PROSTORNI PLAN PODRUČJA POSEBNIH OBILJEŽJA VIŠENAMJENSKOG KANALA DUNAV - SAVA

OBVEZNI PRILOZI II.

ZAGREB - OSIJEK, kolovoz 2011.

**NACRT KONAČNOG PRIJEDLOGA
PROSTORNOG PLANA**

PRILOG 1.

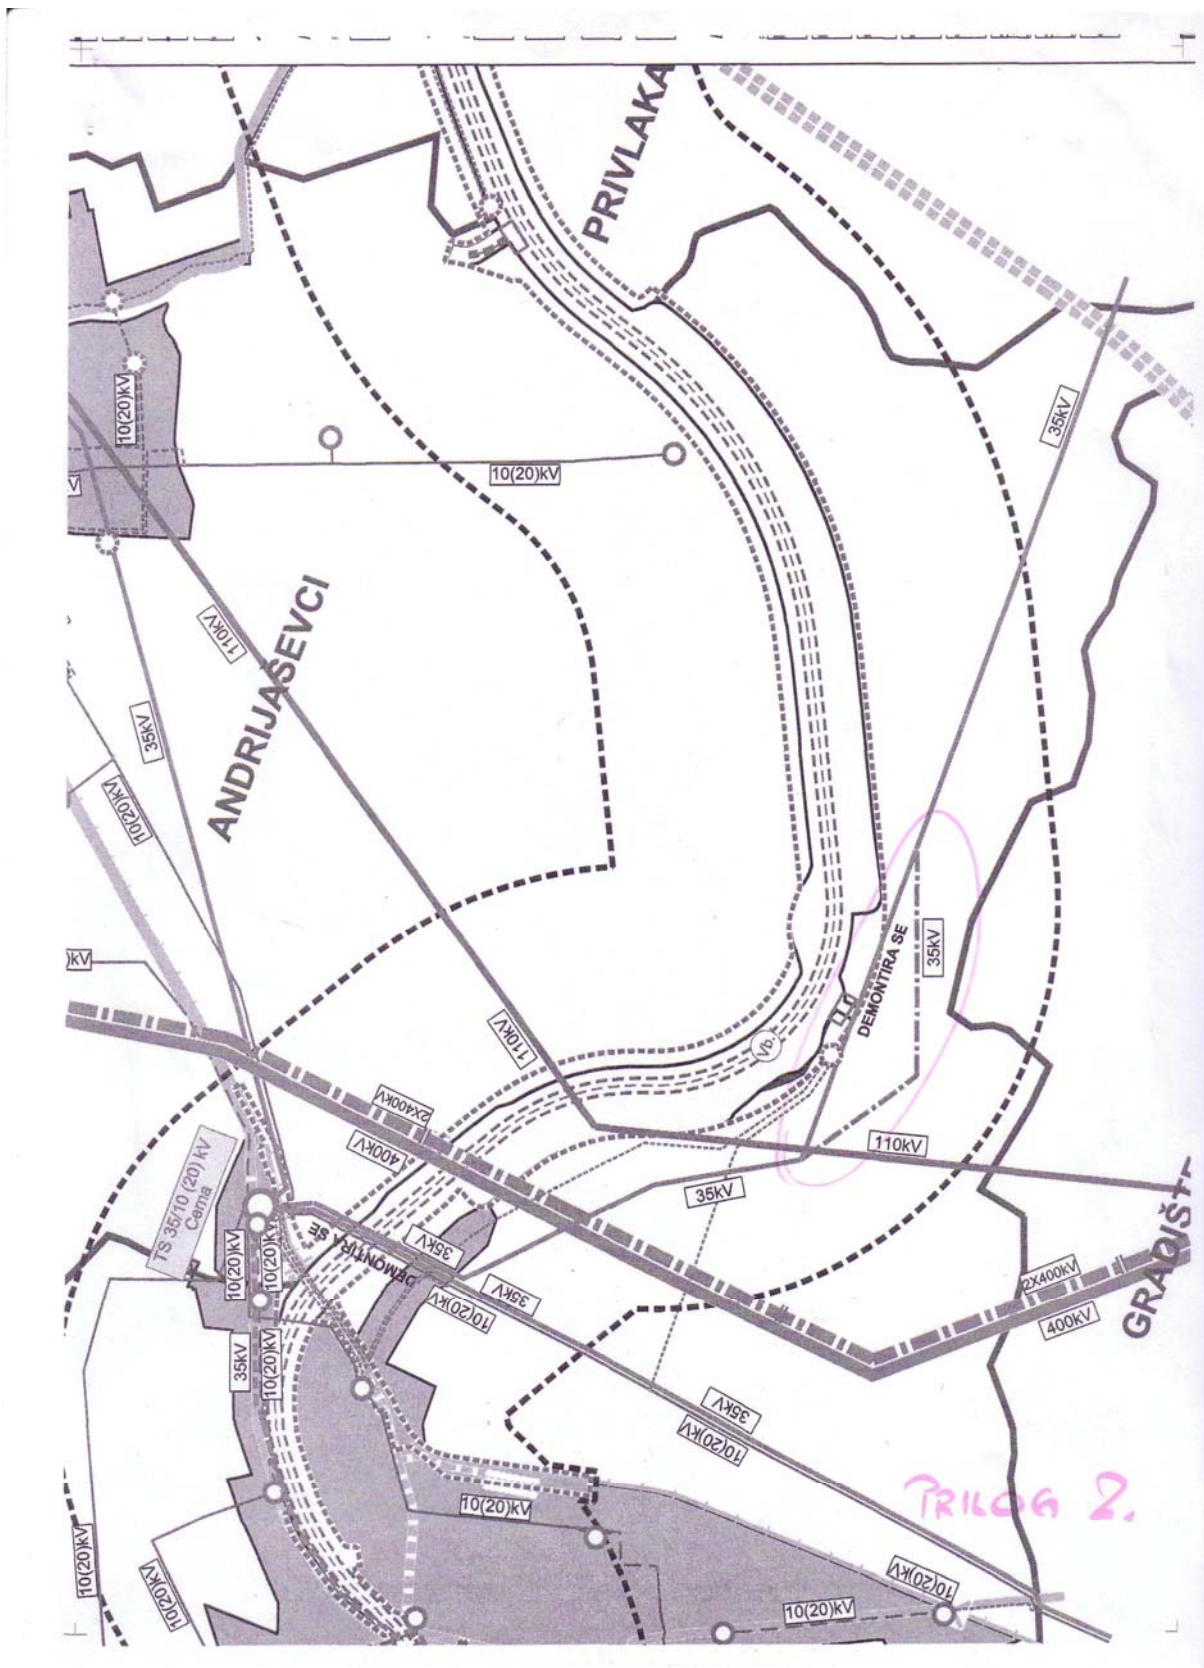
- Nacrtom konačnog prijedloga Plana predviđena je demontaža DV 10(20) kV Bršadin – Marinci koji prolazi područjem buduće luke Vukovar,
- Za navedeni dalekovod Planom nije predviđena zamjena, pa molimo da se, kao zamjenski dalekovod, ucrtta trasa KB 10(20) kV od Bršadina do postojeće TS 10(20)/0.4 kV „Crpna postaja“, Nuštar (Prilog 1.),
